【相談 1】

同一線で表現されている形状の提出用図面寸法表現について

【相談 2】 同形状の寸法入れについて (H課題)

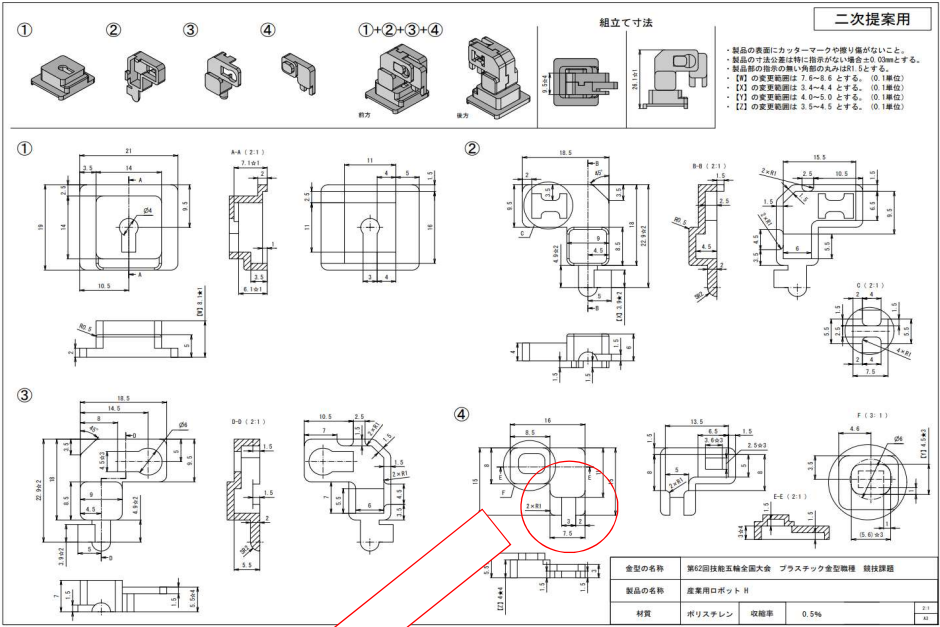
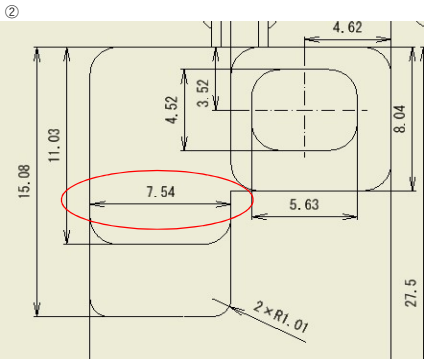
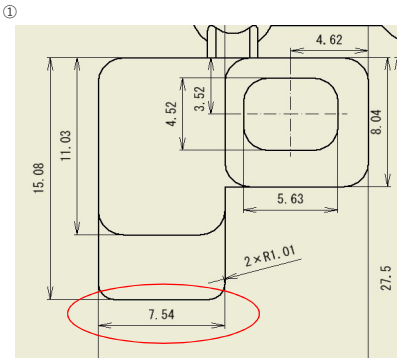
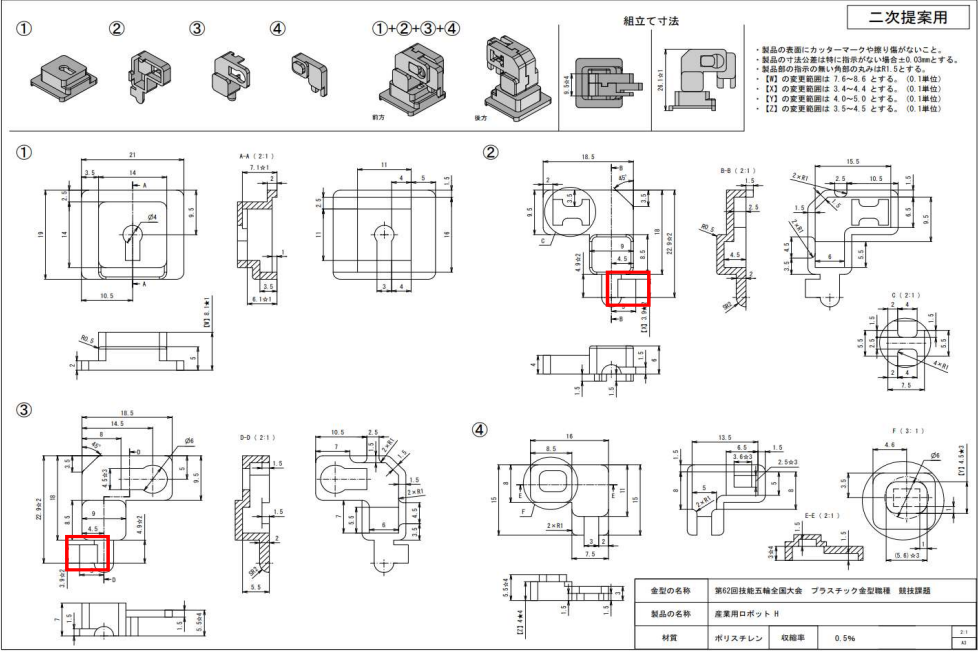
パーツ④のくちばし幅とその根元の幅は
同一線上であり一つの7.5で表現されております。

上記の図①、②のように同一線上であればどちらでも合格判断されますでしょうか。
もしくは仕様図面と全く同じ表現である①の方でないといけない判断でしょうか。

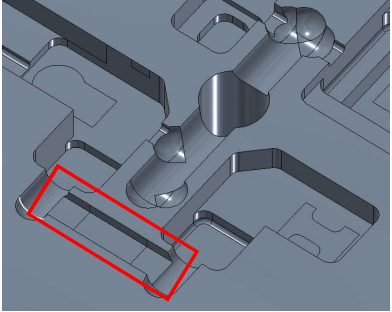
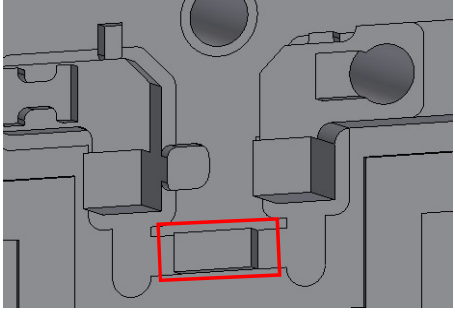
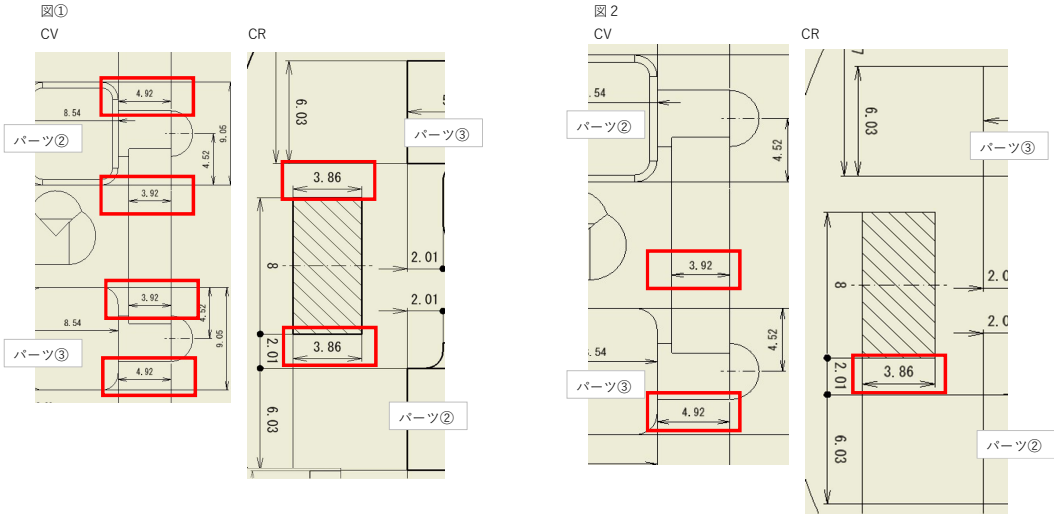
弊社のH課題型割は②と③を繋げて製作できるような型割となっております。(図面赤枠部の形状を繋げています)

上記のような場合、提出用図面での寸法入れは1パーツに対して1つずつ (下図①)、もしくは1形状に対して1つずつ (下図②) どちらが正しいでしょうか。

採点箇所がランダムという特性ということもあり、課題図面に表現されている寸法はすべて入れる図1で対応していましたが
明らかな重複寸法でもあります。
正しい図面という観点からいくと図2のような気がしますが、もしどちらのパーツも幅3.9を測定となった場合、
1か所しか表現されていない状態にもなります。
